R-000151

RESOLUCIÓN No. **0000032** DE 2020
"POR MEDIO DE LA CUAL SE OTORGA UN PERMISO DE VERTIMIENTOS DE AGUAS RESIDUALES DOMESTICAS (ARD) AL DEPARTAMENTO DEL ATLÁNTICO, PARA LA INSTITUCIÓN EDUCATIVA TÉCNICA AGROPISCÍCOLA DE ROTINET, EN JURISDICCIÓN DEL MUNICIPIO DE REPELÓN – ATLÁNTICO."

La imagen anterior corresponde al embalse del Guájaro.
Si cumple

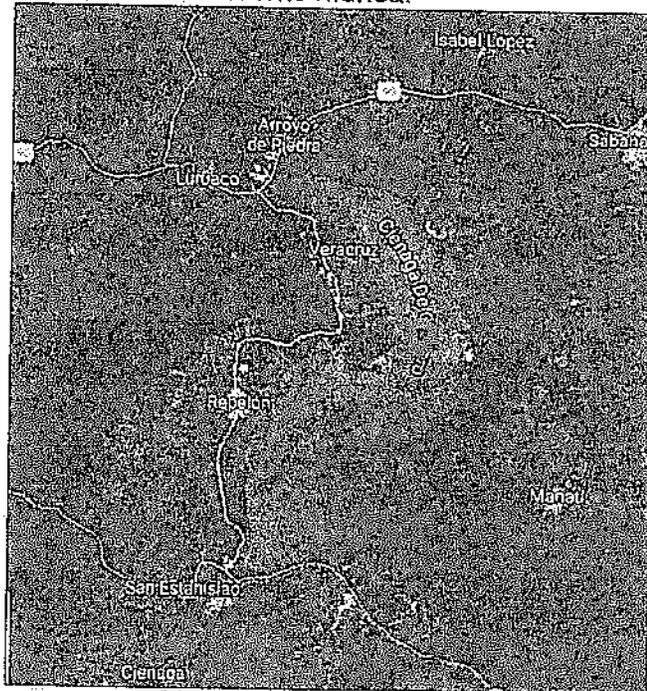
Dentro de los cuerpos de agua existentes en el área de influencia del sistema de vertimiento se encuentra el embalse del Guájaro. El área de humedales, donde se encuentra inserto el sistema de ciénagas del Embalse del Guájaro en el municipio de REPELÓN, es de aproximadamente 8.728,14. Ha de las 16.000 Ha del embalse, el área total municipal está estimada en 354 Km². El embalse del Guájaro actualmente se encuentra en categoría de ECOREGIÓN convirtiéndose en un ecosistema de gran importancia para esta región confirmada por los municipios de Sabanalarga, Luruaco, Santa Lucía, Manatí y REPELÓN, que tienen jurisdicción sobre esta fuente hídrica.
